Mission régionale d'autorité environnementale
OCCITANIE

**Avis sur la déclaration d'utilité publique emportant mise en
compatibilité du plan local d'urbanisme (PLU) de Maraussan
(Hérault) en vue de permettre la création d'un collège**

N°Saisine :2023-012269

Avis émis le 06 décembre 2023

Figure 4 : Extrait de l'OAP « Entrée Nord – secteur la Valette » après modification, Extrait du RP, p.94

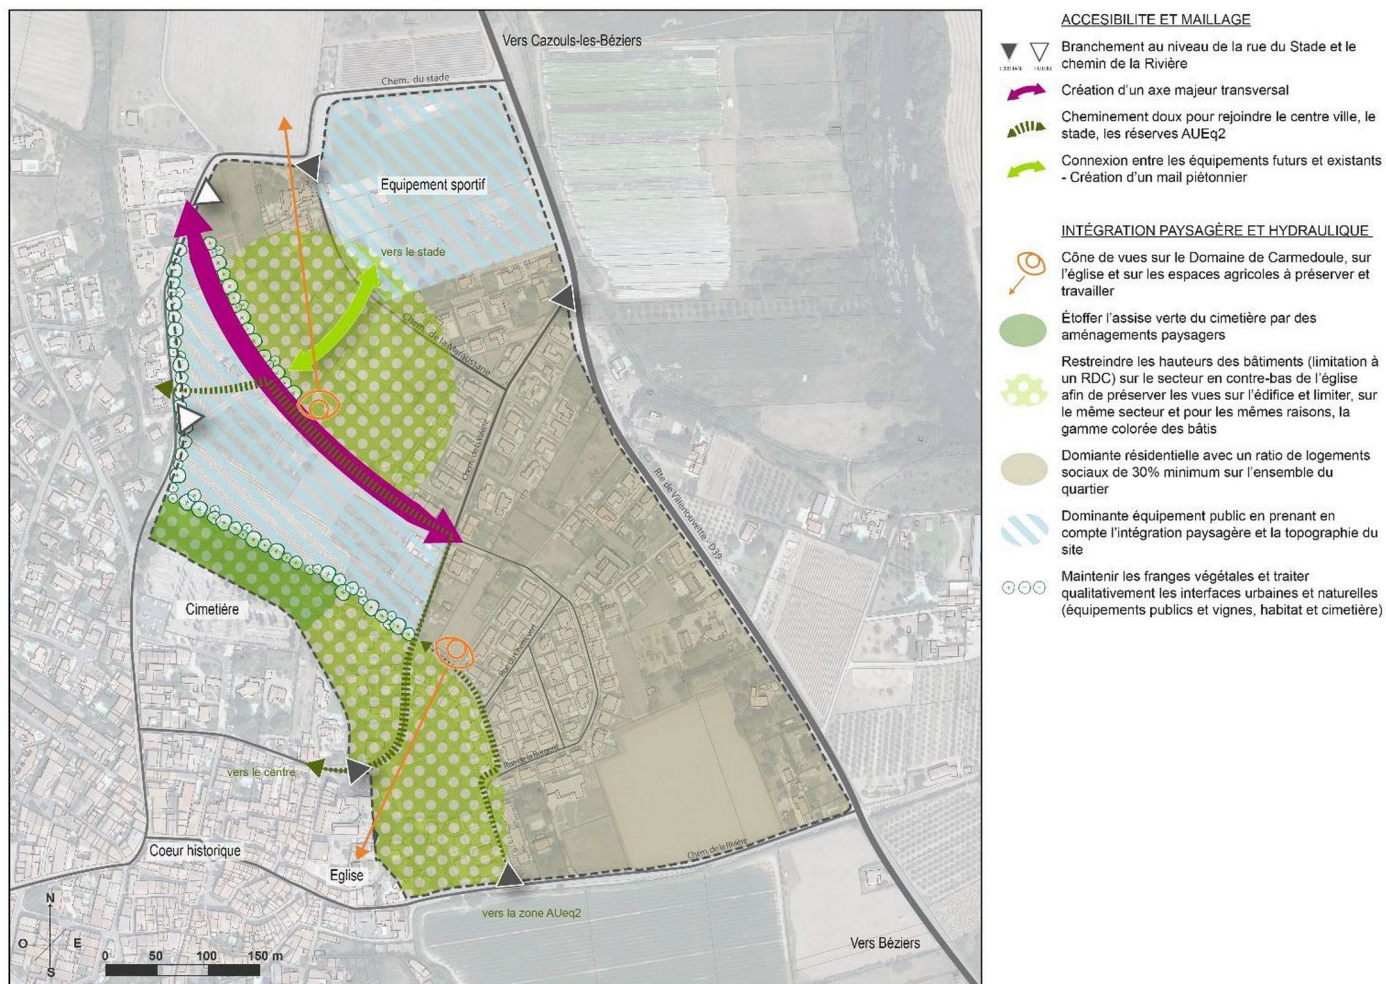
- le cône de visibilité sur le domaine de Carmedoule est conservé ainsi que l'assise végétale au droit du cimetière ;
- le cône de vue sur le clocher de l'église est maintenu pour la partie sud-est du secteur (correspondant aux habitations) ;
- le cône de vue sur le centre ancien est quant à lui affecté par le collège.

Malgré ces dispositions, le problème de l'intégration visuelle du collège au regard de la préservation des vues sur le centre ancien subsiste.

Ainsi au titre paysager, des compléments sont attendus sur l'intégration visuelle du collège. L'OAP de la zone ne présente ainsi pas les meilleures garanties en termes d'insertion (principes d'implantation, formes urbaines, coloris des constructions...).

La MRAe recommande d'assurer une meilleure prise en compte de l'enjeu paysager notamment une préservation plus forte du cône de vue sur le centre ancien.

La procédure opère même une régression sur cette question puisque l'OAP du secteur de la Valette modifiée ne prévoit plus la localisation des bassins de rétention renvoyant cette problématique au stade du projet.
